改善箇所説明図

基準不適合内容

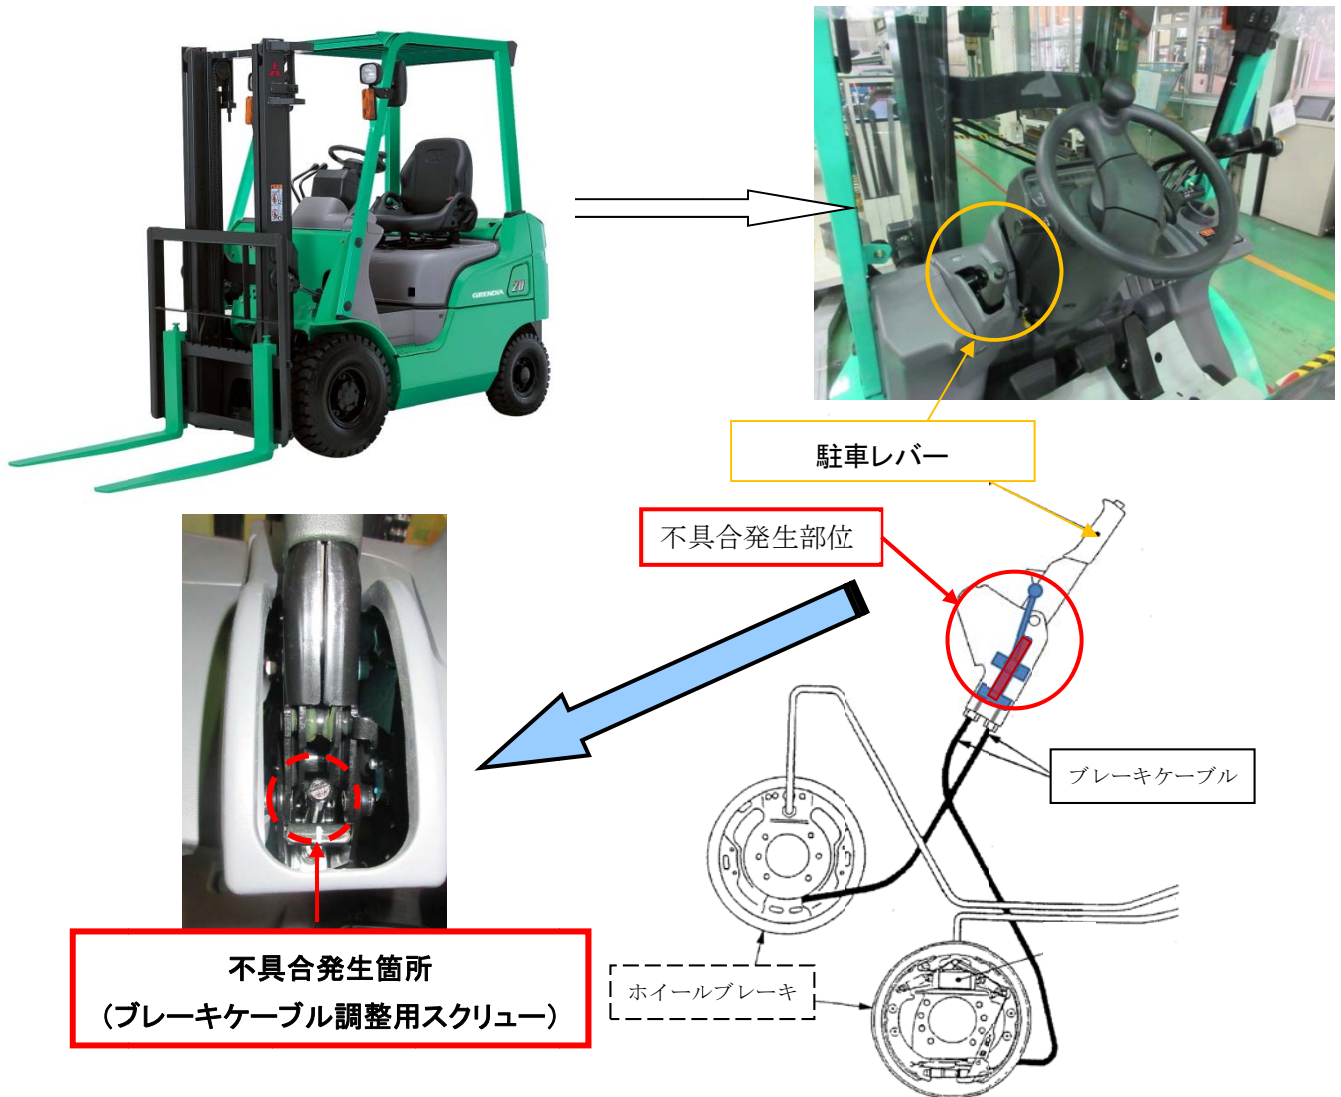
フォークリフトの駐車ブレーキにおいて、ブレーキケーブル調整用スクリューの調整が不適切なため、駐車ブレーキの制動力が不足しているものがある。そのため、保安基準第12条の基準に適合しないおそれがある。

全車両、ブレーキケーブル調整用スクリューを調整する。

識別：改善実施済車には、ブレーキケーブル調整用スクリューに黄色のペイントを塗布する。
